## 材質變更通知

## HS5D 型 安全開關

茲因 HS5D 型安全開關的樹脂有所變更，特此通知。

- HS5D 型(樹脂製操作頭部) 型號:HS5D-□□RN□□

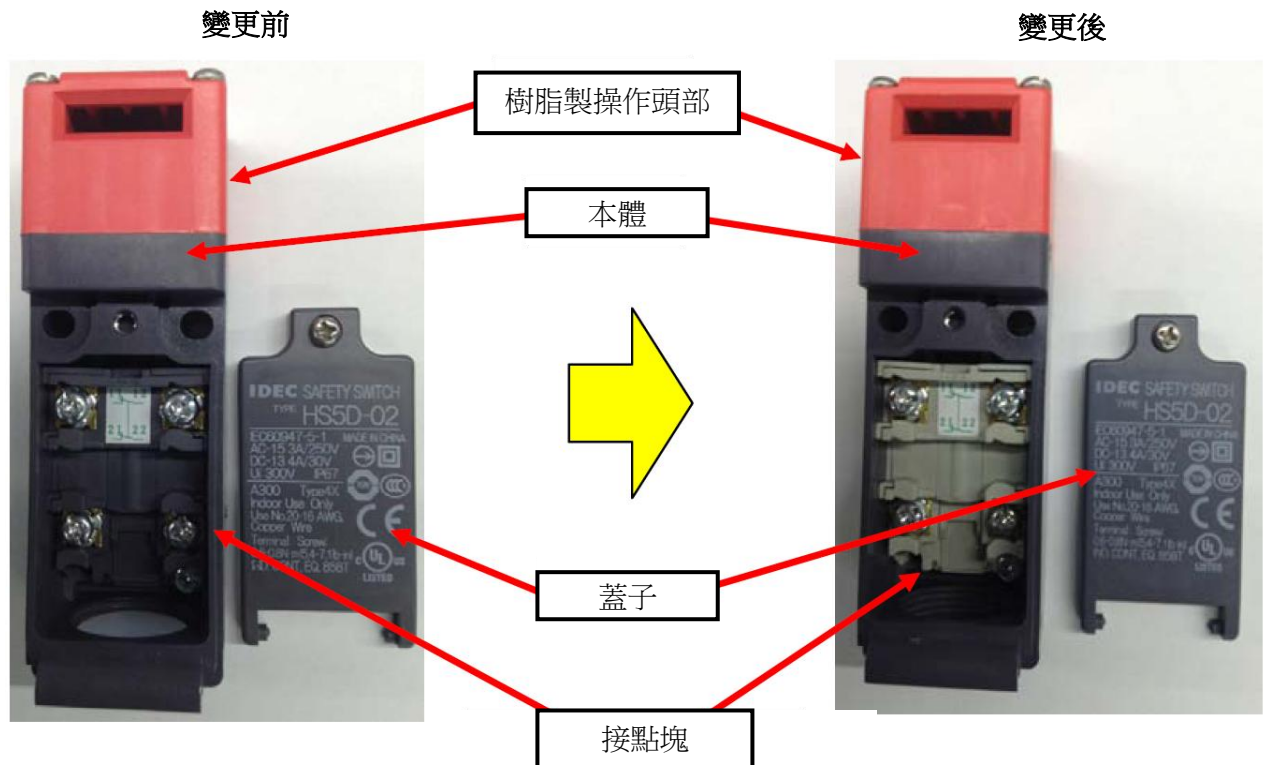
材質	
	變更前	變更後
本體	PA66(顏色:深灰色)	PBT(顏色:無變更)
蓋子	PA66(顏色:深灰色)	PBT(顏色:無變更)
樹脂操作頭部	PA66(顏色:紅色)	PBT(顏色:無變更)
接點塊	PA66(顏色:深灰色)	PBT(顏色:淺灰色)

• HS5D 型(金屬製操作頭部) 型號:HS5D-□□ZRN□□

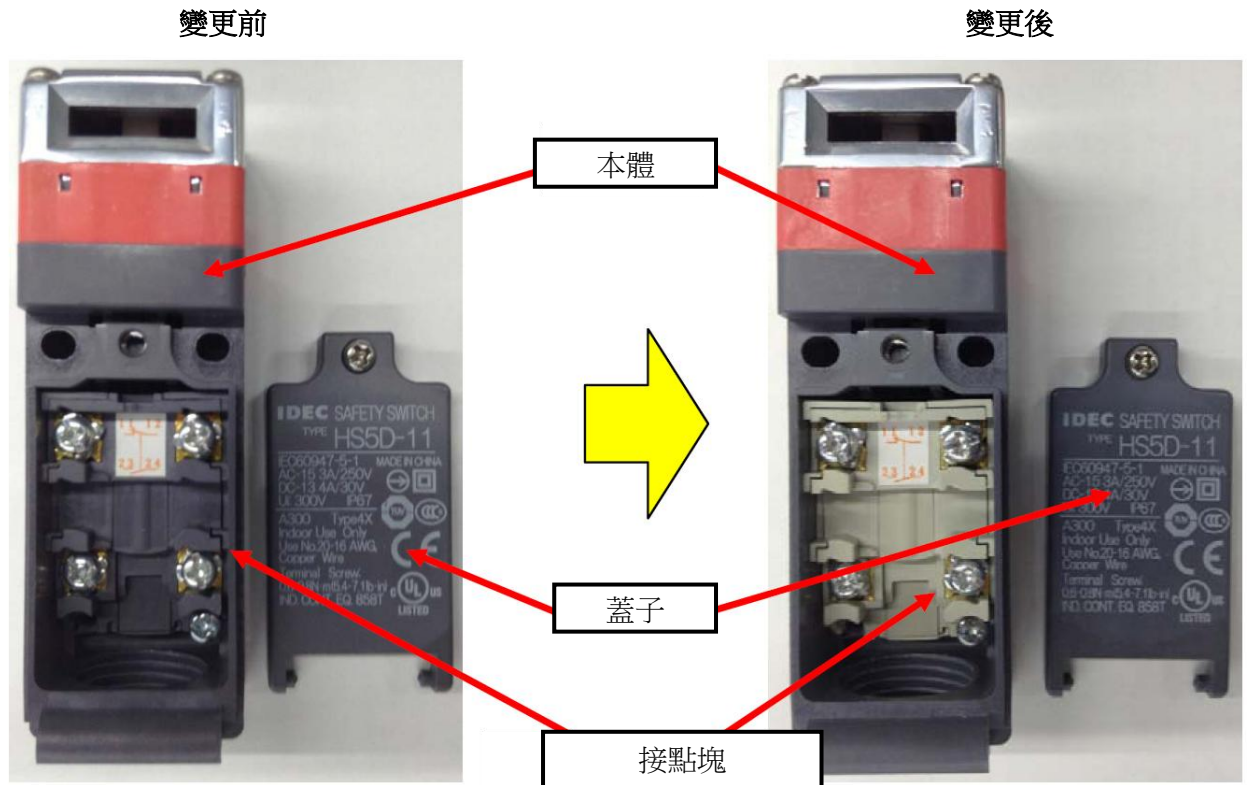
材質	
	變更前	變更後
本體	PA66(顏色:深灰色)	PBT(顏色:無變更)
蓋子	PA66(顏色:深灰色)	PBT(顏色:無變更)
接點塊	PA66(顏色:深灰色)	PBT(顏色:淺灰色)
